交付図書の訂正について

令和6年1月18日付けで入札公告を行った「北陸自動車道 R5新潟管内橋梁補修工事」に係る交付図書に一部誤りがあったため、別添のとおり訂正します。

工事名) 北陸自動車道 R5新潟管内橋梁補修工事

荒井川橋
ボルト取替工A

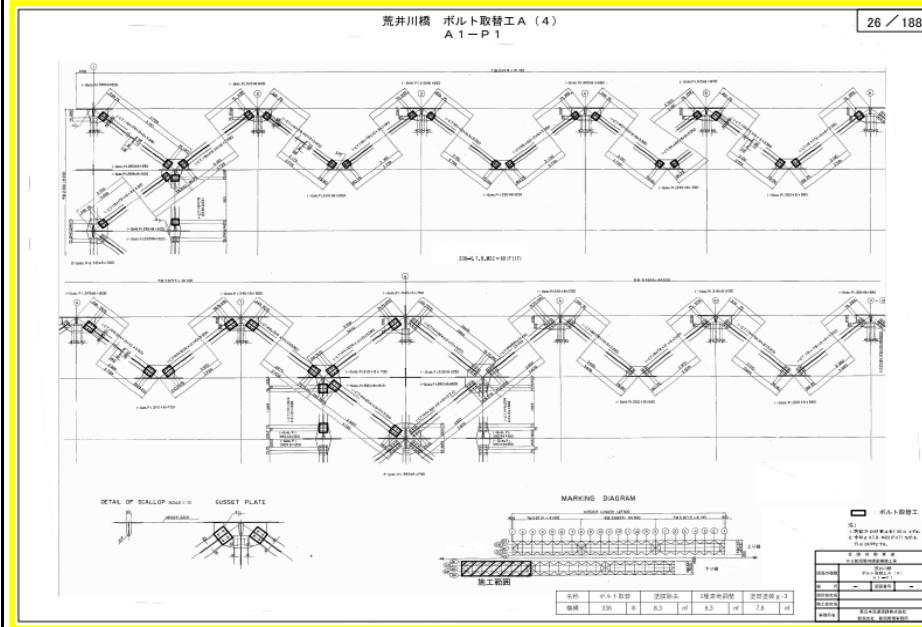
対象	誤	正																																																				
設計図① 荒井川橋 ボルト取替工A	 <p>荒井川橋 ボルト取替工 A (2) A 1-P 1 24 / 188</p> <p>MARKING DIAGRAM</p> <table border="1"> <tr> <td>名称</td> <td>ボルト取替</td> <td>直径</td> <td>φ32</td> <td>1号被覆板厚</td> <td>8.3</td> <td>2号被覆板厚</td> <td>7.7</td> <td>3号被覆板厚</td> <td>7.7</td> </tr> <tr> <td>GB</td> <td>360</td> <td>±</td> <td>0.3</td> <td>GB</td> <td>360</td> <td>±</td> <td>0.3</td> <td>GB</td> <td>360</td> <td>±</td> <td>0.3</td> <td>GB</td> <td>360</td> <td>±</td> <td>0.3</td> </tr> </table>	名称	ボルト取替	直径	φ32	1号被覆板厚	8.3	2号被覆板厚	7.7	3号被覆板厚	7.7	GB	360	±	0.3	 <p>荒井川橋 ボルト取替工 A (1) A 1-P 1 24 / 188</p> <p>MARKING DIAGRAM</p> <table border="1"> <tr> <td>名称</td> <td>ボルト取替</td> <td>直径</td> <td>φ32</td> <td>1号被覆板厚</td> <td>10.5</td> <td>2号被覆板厚</td> <td>9.9</td> <td>3号被覆板厚</td> <td>9.9</td> </tr> <tr> <td>GB</td> <td>412</td> <td>±</td> <td>0.5</td> <td>GB</td> <td>412</td> <td>±</td> <td>0.5</td> <td>GB</td> <td>412</td> <td>±</td> <td>0.5</td> <td>GB</td> <td>412</td> <td>±</td> <td>0.5</td> </tr> </table>	名称	ボルト取替	直径	φ32	1号被覆板厚	10.5	2号被覆板厚	9.9	3号被覆板厚	9.9	GB	412	±	0.5

名称	ボルト取替	直径	φ32	1号被覆板厚	8.3	2号被覆板厚	7.7	3号被覆板厚	7.7																																													
GB	360	±	0.3	GB	360	±	0.3	GB	360	±	0.3	GB	360	±	0.3																																							
名称	ボルト取替	直径	φ32	1号被覆板厚	10.5	2号被覆板厚	9.9	3号被覆板厚	9.9																																													
GB	412	±	0.5	GB	412	±	0.5	GB	412	±	0.5	GB	412	±	0.5																																							
	 <p>荒井川橋 ボルト取替工 A (3) A 1-P 1 25 / 188</p> <p>MARKING DIAGRAM</p> <table border="1"> <tr> <td>名称</td> <td>ボルト取替</td> <td>直径</td> <td>φ32</td> <td>1号被覆板厚</td> <td>8.3</td> <td>2号被覆板厚</td> <td>7.7</td> <td>3号被覆板厚</td> <td>7.7</td> </tr> <tr> <td>GB</td> <td>360</td> <td>±</td> <td>0.3</td> <td>GB</td> <td>360</td> <td>±</td> <td>0.3</td> <td>GB</td> <td>360</td> <td>±</td> <td>0.3</td> <td>GB</td> <td>360</td> <td>±</td> <td>0.3</td> </tr> </table>	名称	ボルト取替	直径	φ32	1号被覆板厚	8.3	2号被覆板厚	7.7	3号被覆板厚	7.7	GB	360	±	0.3	 <p>荒井川橋 ボルト取替工 A (2) A 1-P 1 25 / 188</p> <p>MARKING DIAGRAM</p> <table border="1"> <tr> <td>名称</td> <td>ボルト取替</td> <td>直径</td> <td>φ32</td> <td>1号被覆板厚</td> <td>8.3</td> <td>2号被覆板厚</td> <td>7.7</td> <td>3号被覆板厚</td> <td>7.7</td> </tr> <tr> <td>GB</td> <td>360</td> <td>±</td> <td>0.3</td> <td>GB</td> <td>360</td> <td>±</td> <td>0.3</td> <td>GB</td> <td>360</td> <td>±</td> <td>0.3</td> <td>GB</td> <td>360</td> <td>±</td> <td>0.3</td> </tr> </table>	名称	ボルト取替	直径	φ32	1号被覆板厚	8.3	2号被覆板厚	7.7	3号被覆板厚	7.7	GB	360	±	0.3

名称	ボルト取替	直径	φ32	1号被覆板厚	8.3	2号被覆板厚	7.7	3号被覆板厚	7.7																																													
GB	360	±	0.3	GB	360	±	0.3	GB	360	±	0.3	GB	360	±	0.3																																							
名称	ボルト取替	直径	φ32	1号被覆板厚	8.3	2号被覆板厚	7.7	3号被覆板厚	7.7																																													
GB	360	±	0.3	GB	360	±	0.3	GB	360	±	0.3	GB	360	±	0.3
